改善箇所説明図

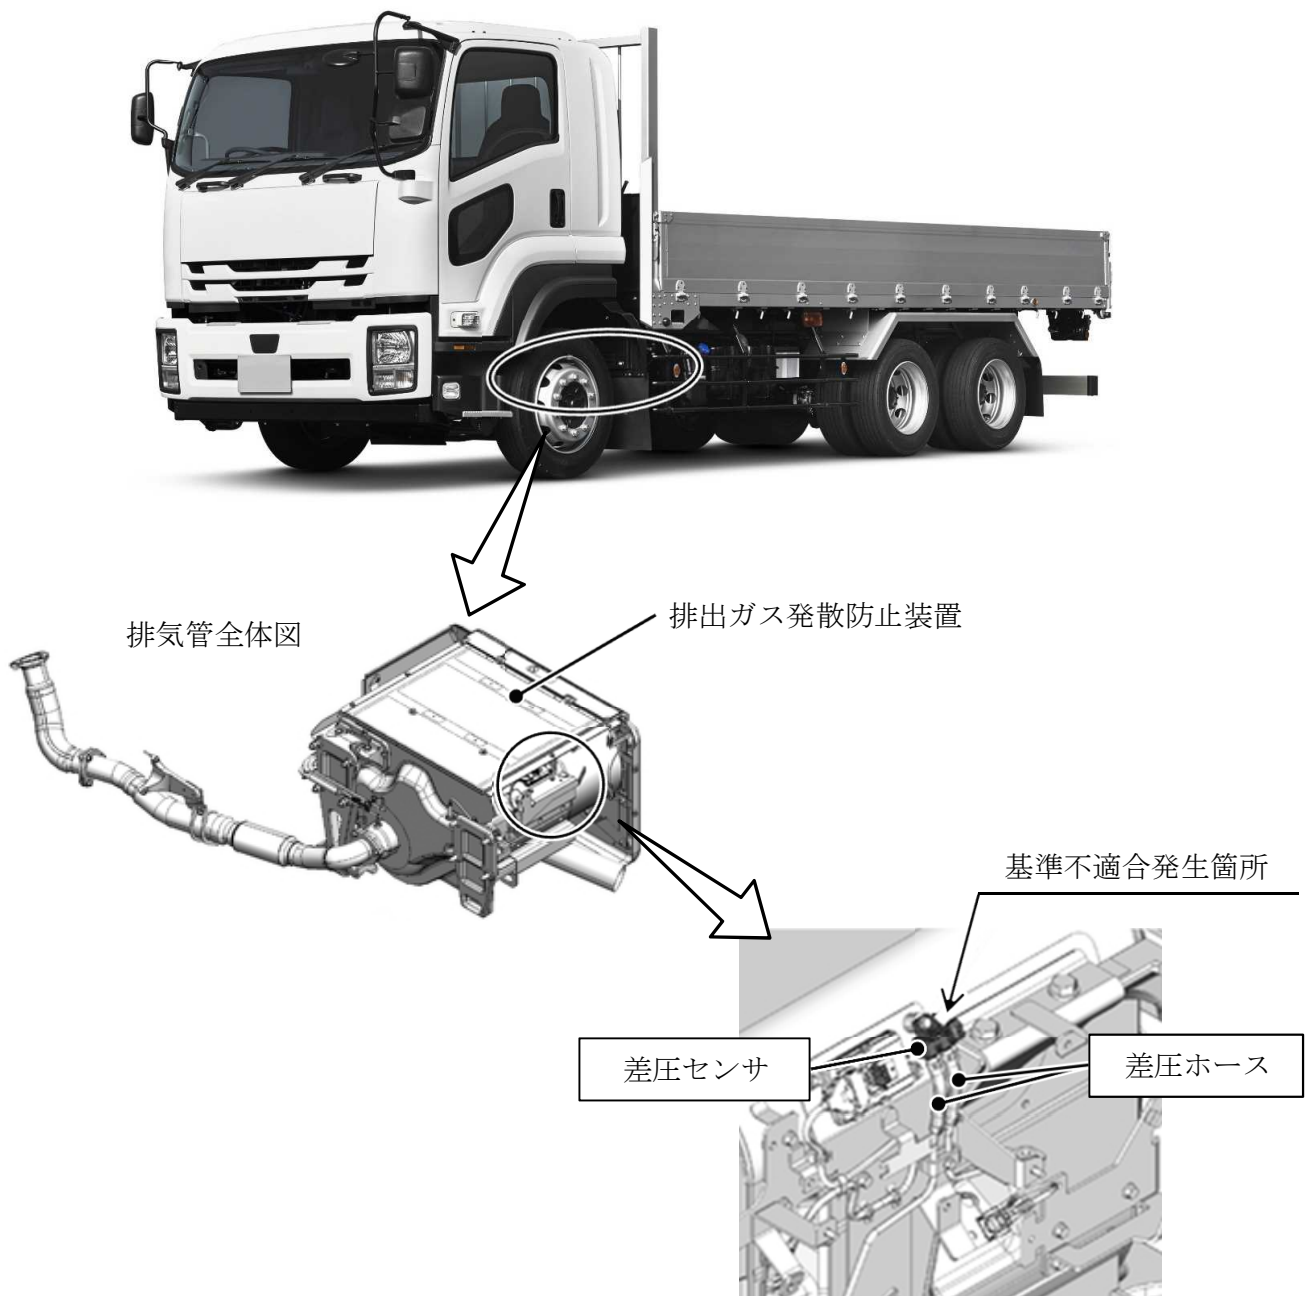
トラックの排出ガス発散防止装置において、差圧センサに組み付ける差圧ホースの材質が不適切なため、当該ホースから放出されるヨウ素により差圧センサの回路が腐食し断線するものがある。そのため、エンジン警告灯が点灯し、EGRバルブの制御を停止することにより排出ガスが基準値を満足しなくなるおそれがある。

全車両、差圧ホースを対策品に交換し、差圧センサを新品に交換する。

識別：助手席側ドア開口部のシリアルナンバープレートに識別シール（黄色）を貼付する。
